## Fråsegn til varsel om oppstart av planarbeid og høyring av planprogram for områderegulering for Vågåmo i Vågå kommune

## Høringsuttalelse - Varsel om oppstart av planarbeid og høring av planprogram - Områderegulering Vågåmo

### Områderegulering Vågåmo, Vågå kommune. Varsel om oppstart av planarbeid og høyring av planprogram.

## Vågå - områderegulering Vågåmo - planID 34350012 - merknader til start av planarbeid

- Kartutsnitt av våre anlegg i tilknytning av planområdet

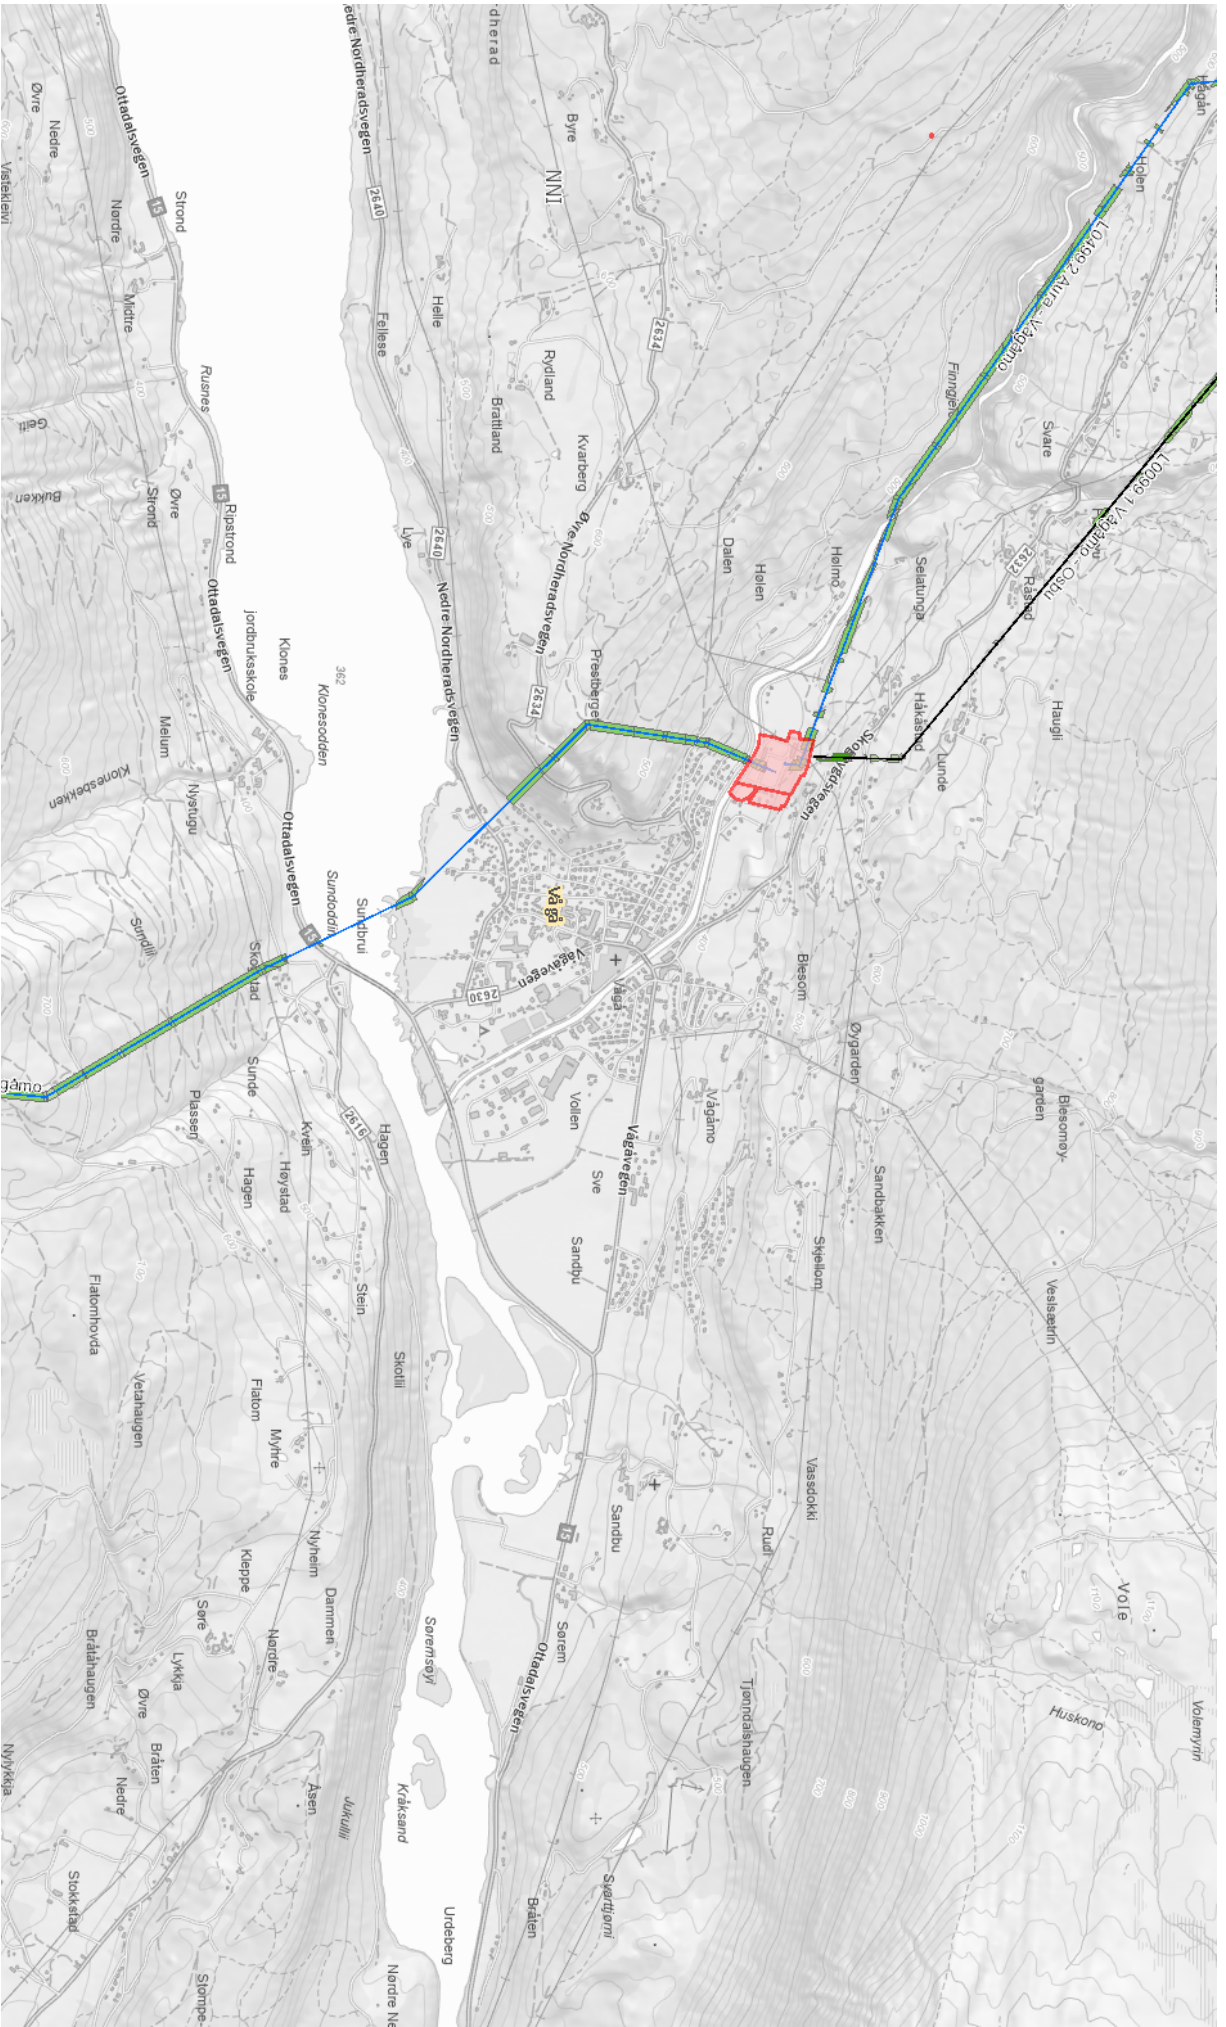
Planområdet berøres av eksisterende 300 kV transmisjonsnettledning. Transmisjonsnettledningen er bygget og drives i medhold av særskilt anleggskonsesjon gitt av Norges Vassdrags- og Energidirektorat (NVE), jf energilovens § 3-1 første ledd.

Statnett ber om at følgende reguleringsbestemmelse knyttet opp mot hensynssonen for transmisjonsnettanleggene:

*Det er ikke tillatt med ny bebyggelse innenfor hensynssonen og alle tiltak i terrenget og anleggsarbeid innenfor hensynssonen skal på forhånd avklares med ledningseier.*

Hensynssonen bør være identisk med ledningsanleggets byggeforbudsbelte. Byggeforbudsbelte langs denne transmisjonsnettledningen er totalt 40 meter, 20 meter målt horisontalt til hver side fra senter av ledningen.

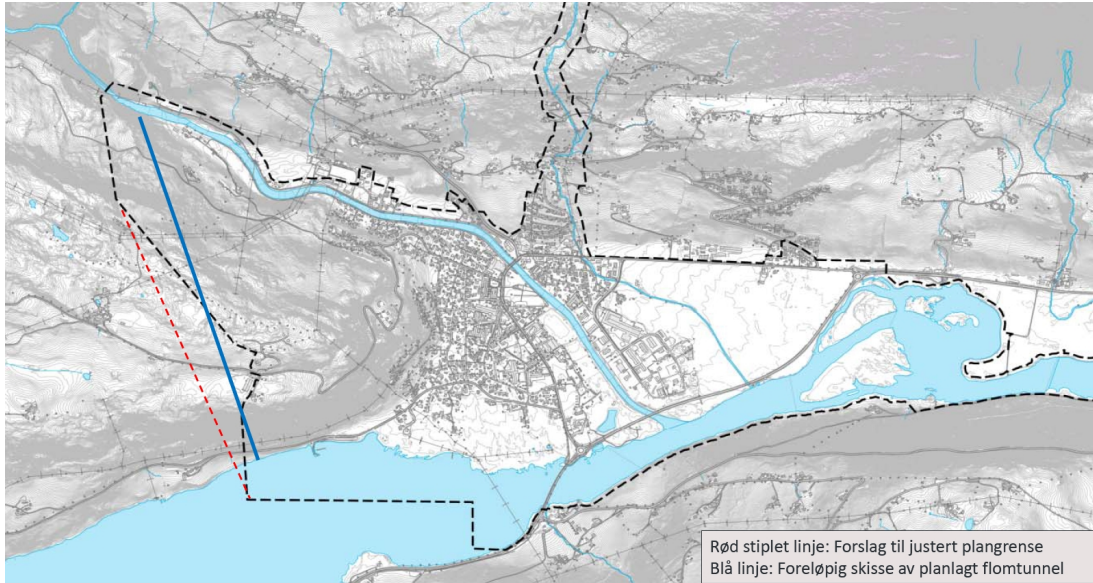
Etter at vi nylig har gjennomført grunnundersøkelser/seismikk ved Vågåvatn, ser vi at grunnforhold setter noen ytterligere rammer for plassering av en evt. flomtunnel/ utløp. Det er fremdeles usikkert hvor utløpet skal plasseres, men i et scenario der den må plasseres langt vest, kommer vi i konflikt med plangrensa om vi skal unngå store svinger i flomtunnelen. Det er utarbeidet en foreløpig skisse av planlagt flomtunnel (blå strek i skissen nedenfor) med utløpsplassering i vest. Basert på dette er det ønskelig å gi innspill til å utvide plangrensa, jamfør rød stiple linje. Utvidet plangrense gjelder tunnel under bakken, og det er ikke planlagt terrenginngrep i dagen i det utvidete området. Dette er en grov skisse der det ikke er gjort vurderinger ift. eiendomsforhold.

Forslag til ny avgrensning.

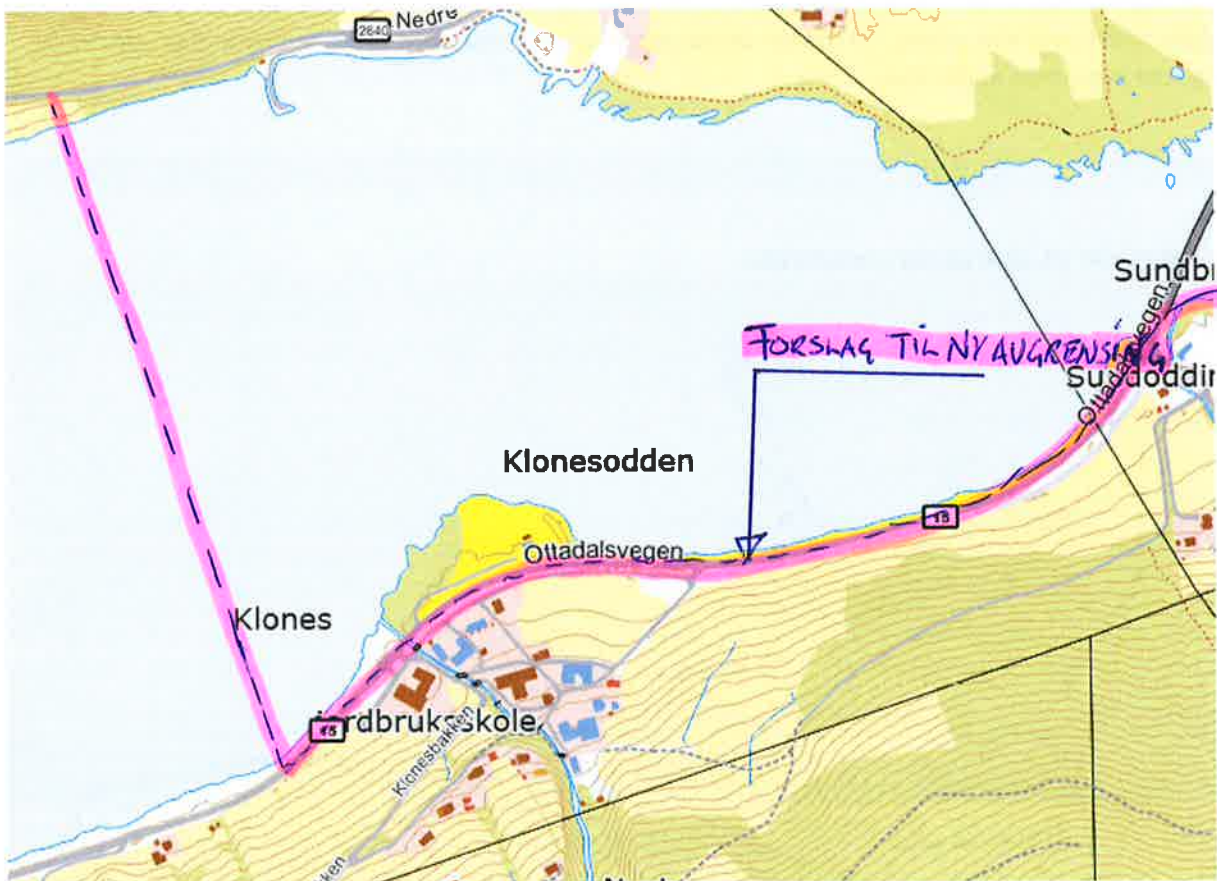
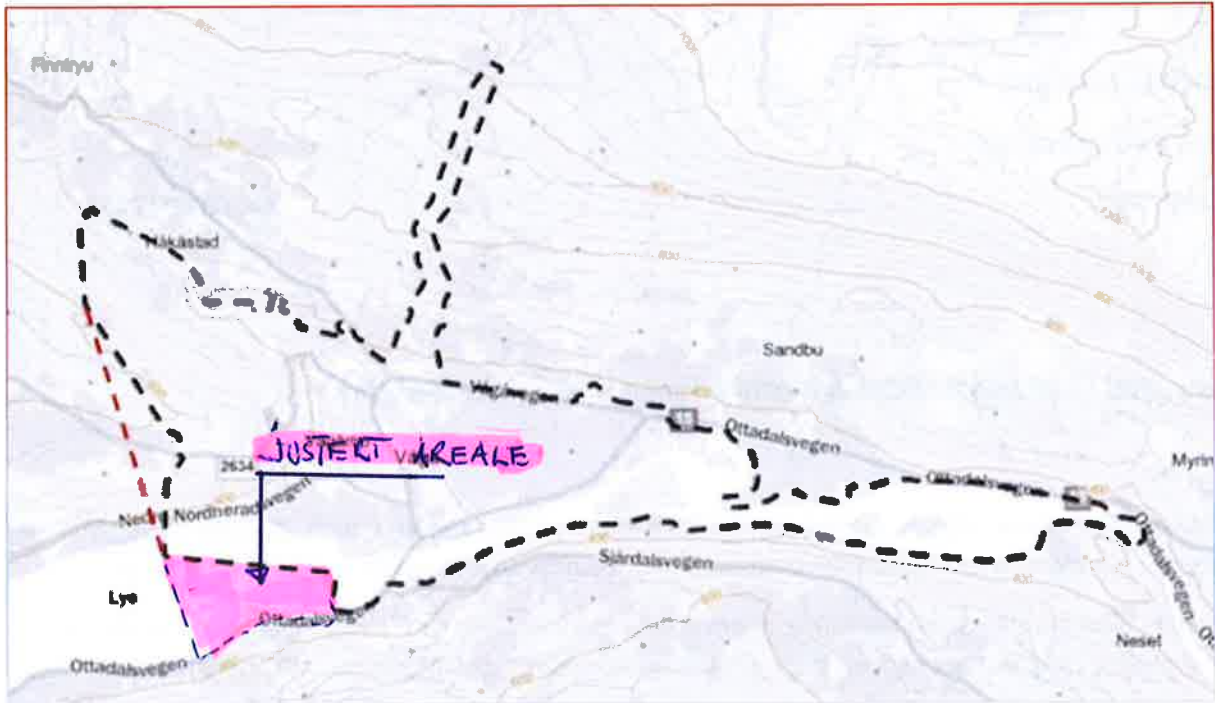
På vegne av Klonesodden AS vil vi komme med innspill på planområdet for flomsikring av Vågåmo. Vi mener eiendommen Klonesodden er et areale som burde vært innunder vurdert planområde.

Det av ulike grunner som vannføring, eventuelle endringer i elva ved flomsituasjoner samt endret vannføring i Vågåvannet som en følge av planlagt flomtunell. Eventuelle natur og miljøhensyn.
